Bepalingsmethode WBDBO bij verbouw industriefunctie

Advies 2101

Trefwoorden:	Bouwbesluit 2012, NEN 6068, industriefunctie, NEN 6060, NEN 6090, gelijkwaardigheid, rechtens verkregen niveau, bestaande bouw, wdbdo, verbouw
Datum:	16 februari 2021
Status:	Definitief

Figuur 1 Overzichtsplattegrond bedrijfshal, blauwe deel dat van industriefunctie naar kantoorfunctie gewijzigd wordt.

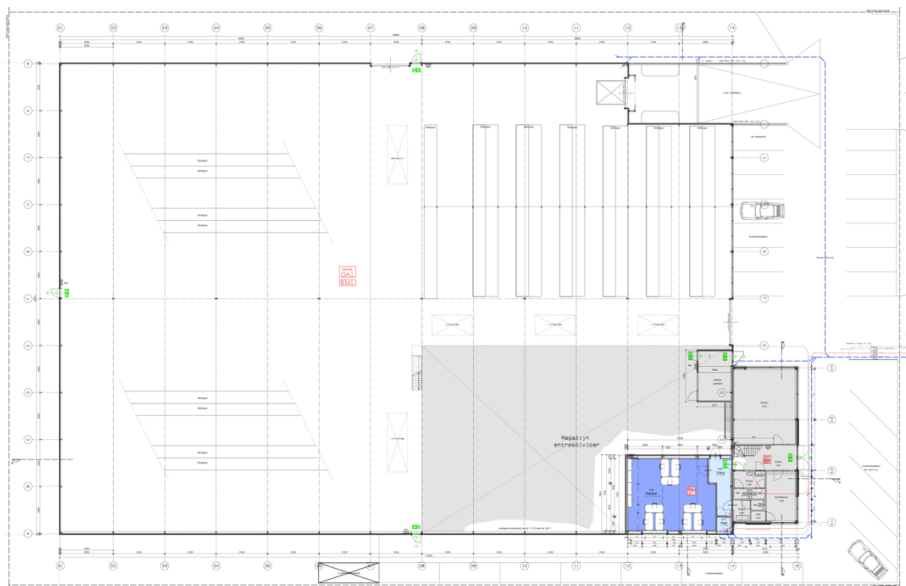
In 2020 is een omgevingsvergunning aangevraagd voor de verbouw van een gedeelte van de industriefunctie naar een kantoorfunctie. Op de begane grond wordt 72 m² en op de verdieping wordt 69 m² industriefunctie omgezet naar kantoorfunctie. De totale gebruiksoppervlakte en ook de contouren van het gebouw blijven ongewijzigd. In de figuren 1 en 2 zijn de te verbouwen delen in relatie tot het totale gebouw in blauw aangegeven.

De brandweer geeft aan twijfels te hebben over het voldoen van de maximaal toegestane stralingsintensiteit van 15 kW/m² bij de berekende vuurbelasting van 77,6 kg/m² vurenhoutequivalent na verbouwing. Omdat geen nieuwe stralingsintensiteitsberekening is gemaakt en ook de indertijd ingediende stralingsintensiteitsberekening niet is meegeleverd, is niet te toetsen of de situatie na verbouw voldoet aan de uitgangspunten van NEN 6060 en het Bouwbesluit.

De brandweer is van mening dat de stralingsintensiteit ter plaatse van de perceelgrenzen, op basis van de aanwezige vuurbelasting, na verbouw, hoger zal zijn dan de maximaal toegestane 15 kW/m². Zonder aanvullende brandwerende voorzieningen in constructie en gevel, kan volgens de brandweer niet voldaan worden aan de minimale eisen van het Bouwbesluit. Daarmee is gelijkaardigheid conform artikel 1.3 van het Bouwbesluit, wat de brandweer betreft, onvoldoende onderbouwd.

- De ATGB is van mening dat met de onderbouwing van de aanvrager voldoende aannemelijk is gemaakt dat de door het bevoegd gezag indertijd vergunde gelijkwaardige oplossing niet verslechterd en in de nieuwe situatie, conform artikel 1.3 derde lid, in stand blijft.

- Volgens de door de belanghebbende aangeleverde berekening voor de warmtestralingsflux volgens de NEN 6068 blijkt dat deze ruim onder het maximaal toelaatbare stralingsniveau van 15 kW/m² blijft. Het is aan het bevoegd gezag om te motiveren waarom naar haar oordeel niet aan het voorschrift is voldaan.
